# 高浜発電所1、2号炉 審査会合における指摘事項の回答 (運転期間延長認可申請関係)

平成28年5月12日  
関西電力株式会社

# 高浜発電所1、2号炉 審査会合における指摘事項の回答一覧表

## 【事故時の格納容器再循環サンプスクリーン性能評価概要】

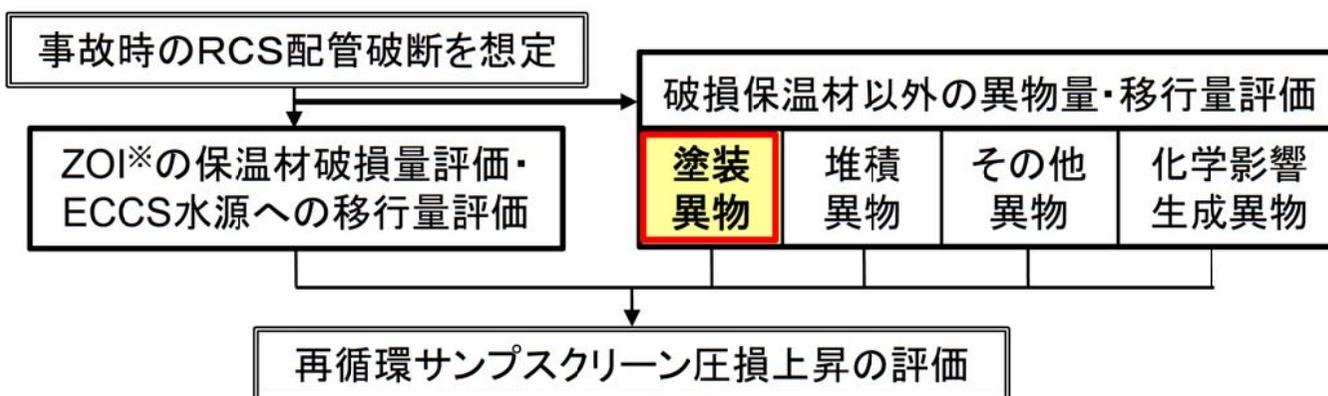
No.	指摘事項	回答
0315-1 特別点検	原子炉格納容器の塗装について、事故時の剥落性状とサンプスクリーンへの影響評価について整理すること。	平成28年5月12日 P2～P3
0315-2 耐津波安全性評価	改良地盤の経年変化について	平成28年5月12日 P5～P6

原子炉格納容器(CV)内の塗装は、事故時の格納容器再循環サンプスクリーン性能評価の中で、格納容器再循環サンプスクリーン圧損を上昇させる要因(塗装異物)として評価する対象としている。

※ZOI (Zone of influence) : 破断配管からのジェットの影響を受ける範囲

10D (D: 破断想定配管の口径) を半径とする球形ZOI表面積相当を塗装量を異物量として評価に考慮

DBA試験より、耐DBA仕様の塗装は異物量として考慮せず<sup>※1</sup>、非DBA仕様塗装が異物になるとして評価。

液状化の発生メカニズム<sup>1)</sup>

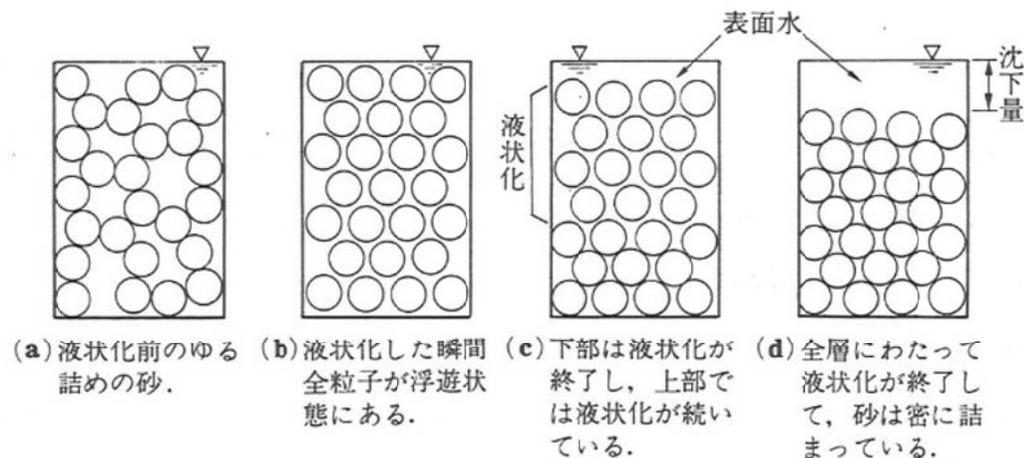
No.	指摘事項	回答
0315-1 特別点検	原子炉格納容器の塗装について、事故時の剥落性状とサンプスクリーンへの影響評価について整理すること。	平成28年5月12日 P2～P3
0315-2 耐津波安全性評価	改良地盤の経年変化について	平成28年5月12日 P5～P6

地盤内の密実でない砂質土は、砂粒子間の押し合う力によって安定を保っている。

このような地盤が地震による連続した振動を受けると砂粒子の間隙に存在する間隙水の圧力は一時的に上昇し、砂粒子間の噛み合わせが完全に外れて水に浮いた状態になり、液状化が発生する。
